ACLARATORIA n.º 4

San Salvador, 16 de abril de 2026.

<table><tr> <th colspan="9">PLAN DE OFERTA</th> </tr><tr> <th colspan="9">PROYECTO: TORRE DE HOSPITALIZACIÓN GENERAL Y DE PEDIATRÍA HOSPITAL "ENFERMERA ANGÉLICA VIDAL DE NAJARRO, SAN BARTOLO"</th> </tr></table>

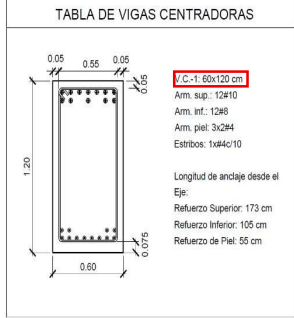
Si bien la cantidad correspondiente al modelo de puerta P04 coincide con lo indicado, no se identificaron las demás referencias de puertas clasificadas como cortafuegos dentro de la documentación suministrada. Por lo anterior, solicitamos confirmar las cantidades totales y los tipos específicos de puertas cortafuego que deben ser considerados para cotización e instalación, a fin de garantizar la correcta estimación y cumplimiento de los requisitos del proyecto.

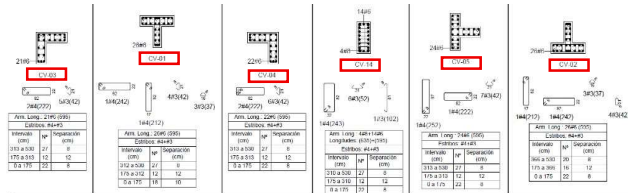
Se evidencia una inconsistencia en el plano ES-25 Cuadro de Columnas - Vestíbulo, pues las descripciones de las columnas no concuerdan con lo plasmado en el plano ES-23 "Planta Estructural de Fundaciones y Detalle de Vigas de Fundación del Vestíbulo" tal como se muestra a continuación:

Se enmienda la información del plano incorporando las dimensiones de las columnas, ver el plano ES-25-CUADRO DE COLUMNAS - VESTIBULO de respuesta efectuada en la Aclaración 4

Ilustración 1 ref. plano ES-25

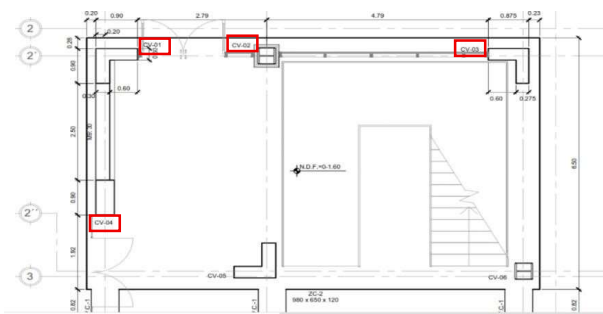
Como se evidencia en las imágenes adjuntas, no existen concordancia entre las columnas mencionadas, por lo anterior solicitamos confirmar la nomenclatura y ubicación de cada columna.
